In Freiburg-Kappel soll eine ehemals durch die Stolberger Zink zur Erzaufbereitung genutzte Fläche („Teilfläche A“) für eine Wohnbebauung umgenutzt werden. Diese Fläche wurde vor-mals mit Schlammbecken für Flotationsschlämme aus der Erzaufbereitung genutzt. Vor einer Umnutzung ist aufgrund der bauleitplanerischen Anforderungen an gesunde Wohn- und Arbeitsverhältnisse die Sanierung dieser vor allem mit Zink, Cadmium und Blei belasteten Flächen erforderlich. Art und Umfang der Ablagerungen, deren Kontamination und Eigenschaften, und die vorgesehenen Sanierungsverfahren sind seit ca. 1980 in zahlreichen Unterlagen dokumentiert. Die Sanierung ist in zwei Stufen vorgesehen.

Gegenstand dieses Berichts ist das Ergebnis einer kritischen Durchsicht des Sanierungspla-nes und weiterer zugehöriger Unterlagen im Auftrag der Gemeinde Kirchzarten. Die Stadt Freiburg und der beauftragte Planer HPC stellten umfangreiche Unterlagen auf Wunsch zur Verfügung.

Abb. 1: Quellaustritt der Quelle Q4

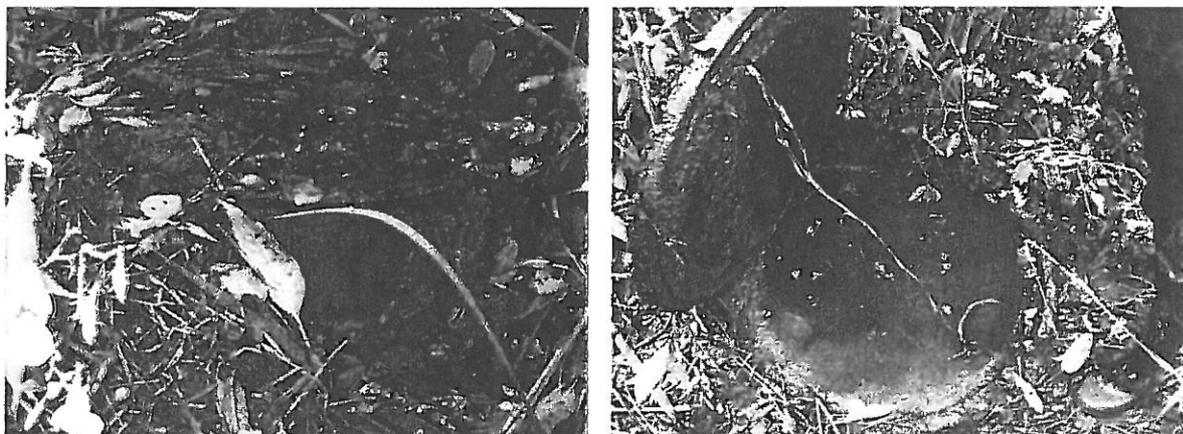
Wie in Kap. 3.2 ausgeführt, liegen keine ausreichenden Untersuchungen zu den Milieubedingungen in den Wässern vor. In Abb. 1 ist die Quelle Q4 abgebildet. Der Auslauf der Quelle ist durch intensive Eisenausfällungen (Eisenoxyhydroxide) gekennzeichnet.

Bei Fassung solcher Wässer über Dränagen ist ohne weitere Maßnahmen die Betriebssicherheit der Fassungsanlagen nicht gewährleistet. Hierzu sind im Sanierungsplan jedoch keine Angaben enthalten. Die Kenntnis der Milieubedingungen ist darüber hinaus auch für die Konzeptionierung und Dimensionierung der erforderlichen Wasseraufbereitungsanlagen erforderlich.
